## AVIS IRSN N° 2023-00051

<b>Objet</b>	<b>EDF – REP – Palier 900 MWe – Coudes moulés de type E en CF8-M – Analyse de la tenue à la rupture brutale du coude 48E du réacteur n° 2 de Saint-Laurent B.</b>
<b>Réf.</b>	Saisine ASN – CODEP-DEP-2022-063162 du 21 décembre 2022.

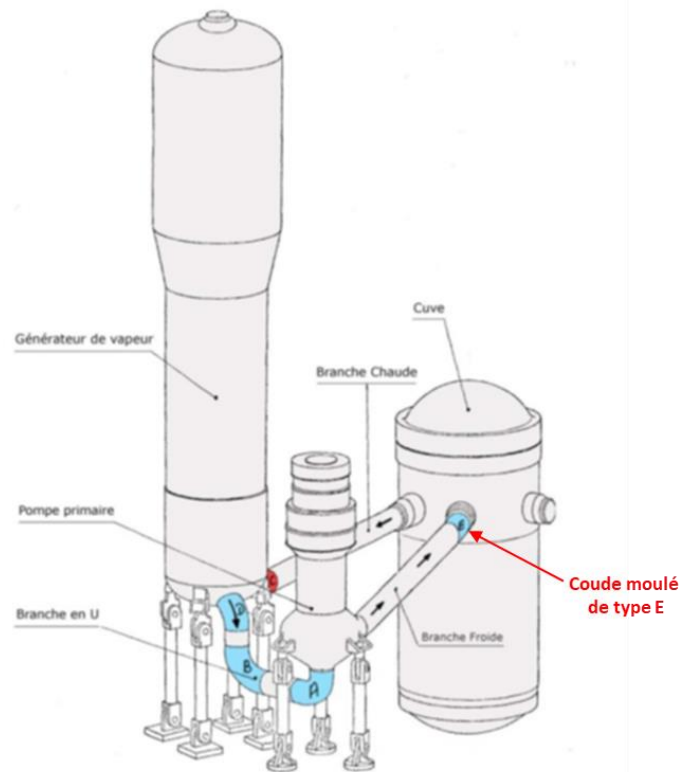
Les coudes moulés dits « froids » de type E sont situés entre la tuyauterie de la branche froide (BF) et la tubulure d'entrée de cuve (cf. figure ci-après). À la suite de la réunion du GP ESPN<sup>4</sup> du 23 mai 2019, l'Autorité de sûreté nucléaire (ASN) a validé les nouvelles formules de prévision de la résistance à la déchirure ductile proposées par EDF et a demandé de retenir un défaut générique de dimensions profondeur par longueur de 10 mm x 40 mm pour les justifications du maintien en service des coudes moulés des réacteurs du palier 900 MWe.
